Technische Änderungen 09.06.22

SMR4P-Multi analog board 4x 330pF

Technical changes 09.06.22

SMR4P-Multi analog board 4x 330pF

4x 330pF Styroflex inbuild

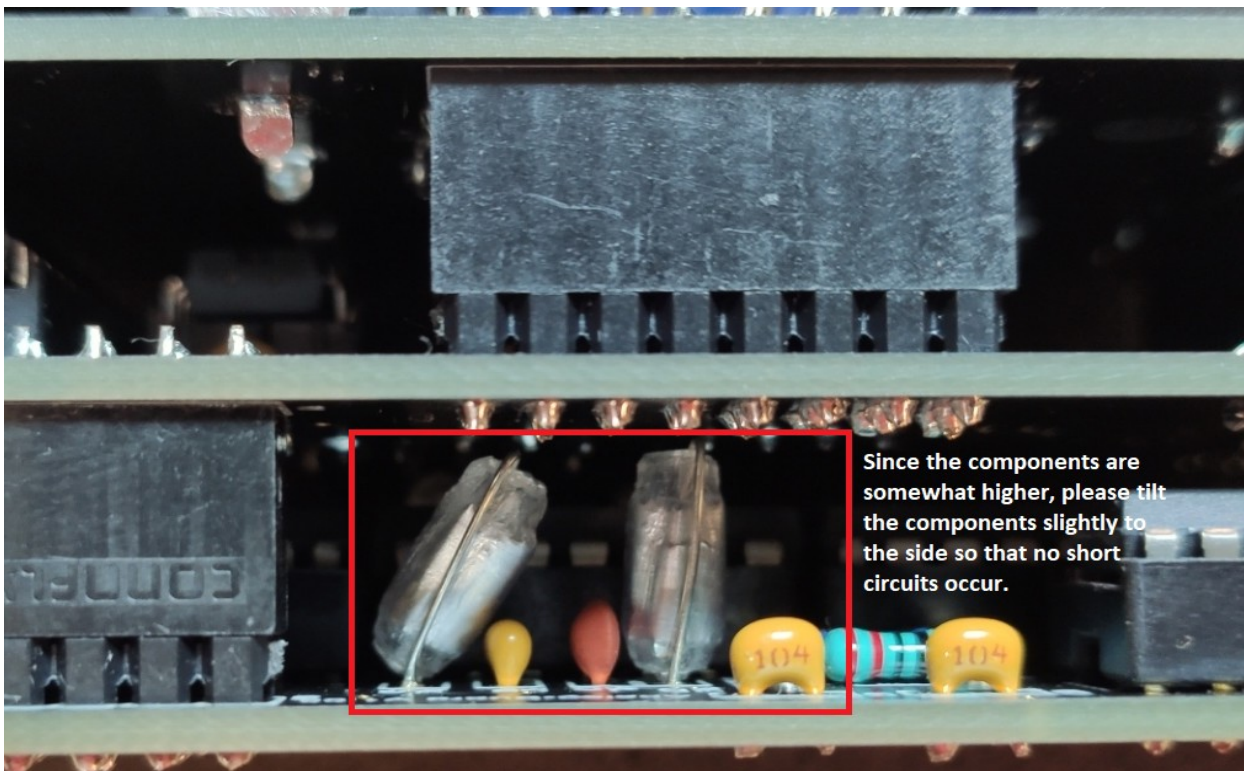
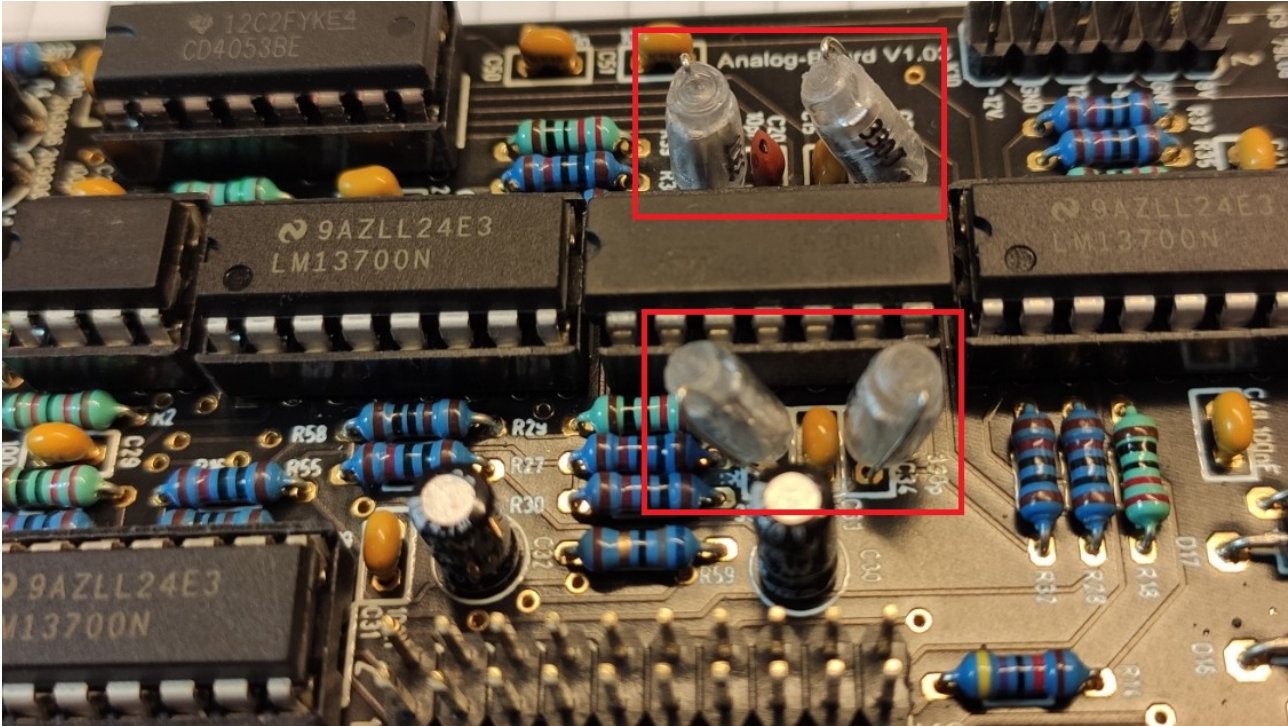
Wima 330pF wurde durch Styroflex 330pF ersetzt.

Dadurch das die Styroflex Kondensatoren etwas höher sind sollten sie auf dem analog Board leicht zu einer Seite gebogen werden. Dieses verhindert mögliche Kurzschlüsse mit dem Control board. Siehe Bilder .

Wima 330pF was replaced by Styroflex 330pF replaced.

Because the Styroflex capacitors are a bit higher, they should be bent slightly to one side on the analogue board. This prevents possible short circuits with the control board. See pictures.
